島根原子力発電所 2号炉 審査資料	
資料番号	EP-061 改 39(説 3)
提出年月日	令和 2 年 4 月 10 日

# 島根原子力発電所 2号炉 可搬型重大事故等対処設備保管場所 及びアクセスルートについて (コメント回答)

令和 2 年 4 月  
中国電力株式会社

# 審査会合での指摘事項に対する回答

図1 輪谷貯水槽（西）を水源とした注水手段 タイムチャート

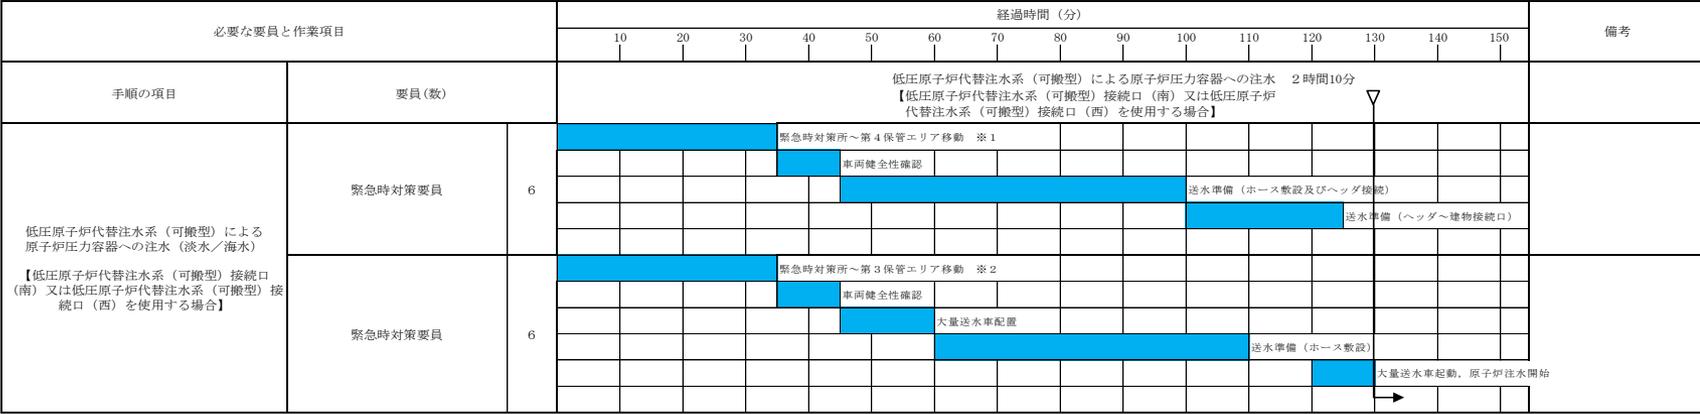
- 土石流が発生した場合のアクセスルート復旧に向けた対応方針について、土砂の撤去も含めて検討し、実現性を説明すること。また、復旧作業に係る評価については、別途審査中の「土石流の事象の発生及び事象規模の想定に係る評価」を踏まえ、改めて説明すること。
- 土石流が発生した場合の対応方針について、設置許可基準規則への適合性を明確にし、有効性評価で用いるアクセスルートとの関係を整理して説明すること。その際、人員のアクセスルートとしてサブルートを設定している考え方を説明すること。

- 輪谷貯水槽（西）を水源とした注水ができない場合には、海を水源とした注水を実施する。
- それぞれの手段におけるタイムチャートを図1及び図2に示す。作業の想定時間は、いずれも2時間10分である。

図1 外装材の落下による影響評価

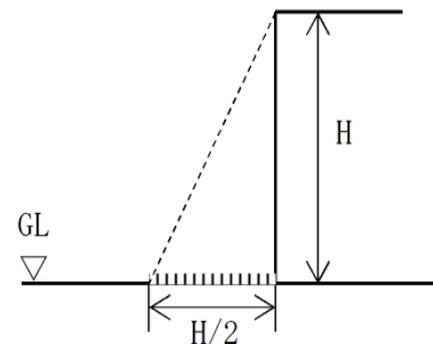
外装材の落下による影響範囲の考え方を示すこと。また、外装材以外の落下を考慮していない理由を説明すること。

外装材の影響がある建物については、平成20年4月1日に国土交通省住宅局建築指導課長より出された、「建築基準法施行規則の一部改正等の施行について(技術的助言)」を参考に、建物高さの半分を影響範囲として設定している。

この技術的助言において、建築物の外部の外装仕上げ材等について、その落下により「歩行者等に危害を加えるおそれのある部分」を、当該壁面の前面かつ当該壁の高さの概ね2分の1の水平面内に構内道路等を有する壁面としていることから、同様の考え方に基づいて外装材の落下によるアクセスルートへの影響範囲を建物高さの半分として設定することとしている。

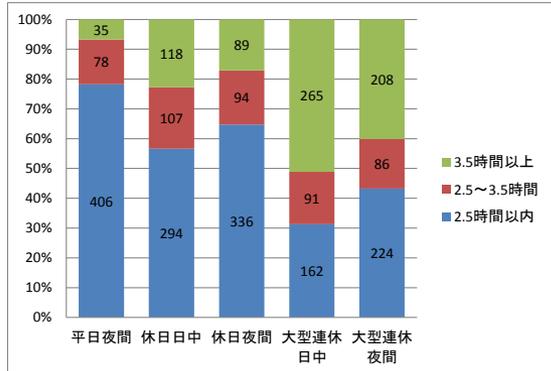
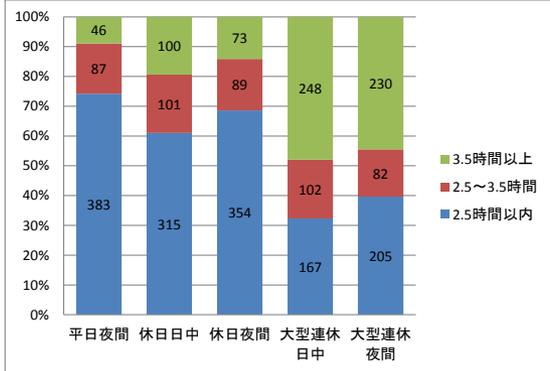
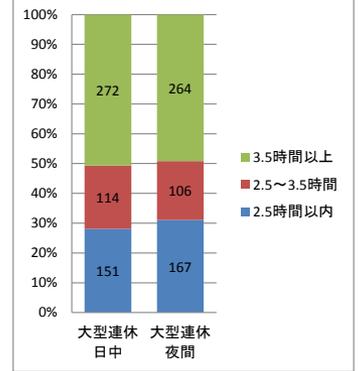
- 指摘事項（第819回審査会合（令和元年12月24日））  
要員参集調査について、過去3回の調査結果を踏まえて説明すること。

- 過去3回の要員参集調査を実施し、重大事故等が発生した場合の緊急時対策要員の参集動向を評価した結果、年末年始やゴールデンウィーク等の大型連休であっても、7時間以内に参集可能な緊急時対策要員は150名以上（発電所員約540名の約3割）と考えられる。
- このことから、夜間及び休日（平日の勤務時間帯以外）の初動体制の拡大を図り、長期的な事故対応を行うために外部から発電所へ参集する緊急時対策要員（53名）は、要員参集の日安としている8時間以内に確保可能であることを確認している。

- 要員の参集動向をより具体的に把握するため、「平日夜間」、「休日日中」、「休日夜間」、「大型連休日中」、「大型連休夜間」のケースにおいて、緊急呼び出しがかかった場合を想定し、その時々における要員の所在場所を調査することで、参集状況を評価する。
- 参集の流れは、所在場所（準備時間を含む）～集合場所（情報収集時間を含む）～発電所までの移動とする。
- 要員集合場所（緑ヶ丘施設、宮内（社宅・寮）及び佐太前寮）での情報収集時間30分を考慮する。
